# Gents Milieu Front

Onderwerp: bezwaarschrift tegen OMV\_2024145280

De Lijn wil op de Brusselsesteenweg de trambeddingen heraanleggen. Daarbij wil de openbaarvervoersmaatschappij de trambedding in grasdallen omvormen tot een tram- én busbaan in verharding.

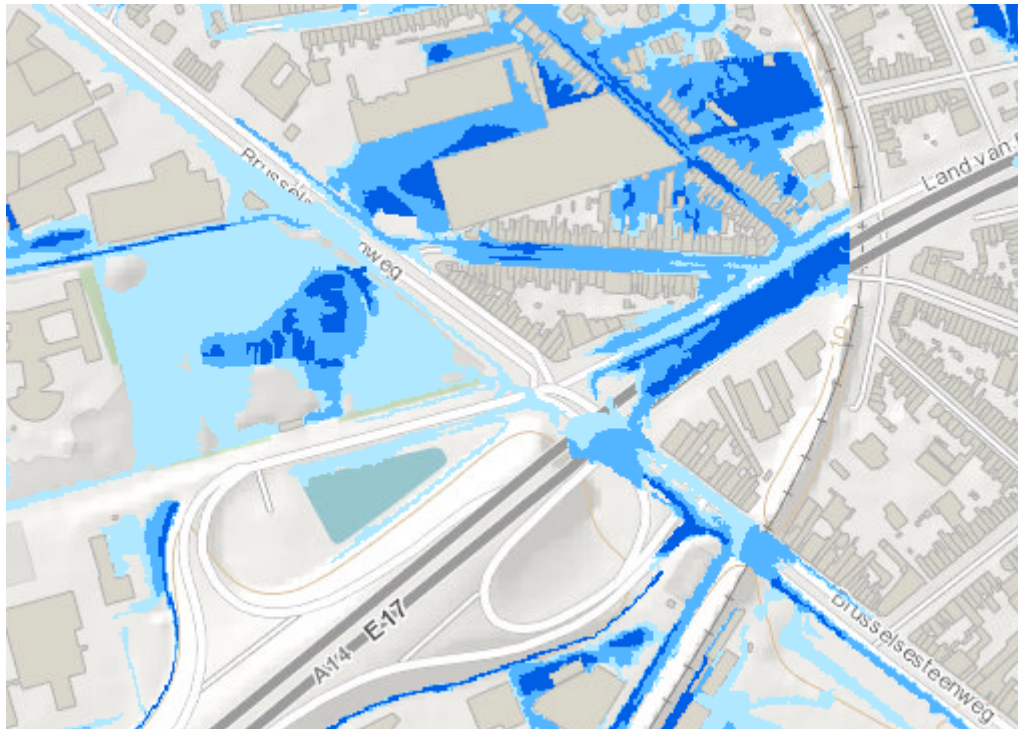
Sinds de vorige aanvraag is het waterrisico er niet minder op geworden, zoals deze pluviale gevaarkaart bewijst ([Waterinfo](#), geraadpleegd op 17/03/2025):

Bijkomende verharding zonder lokale ontharding maakt het risico er zeker niet kleiner op.
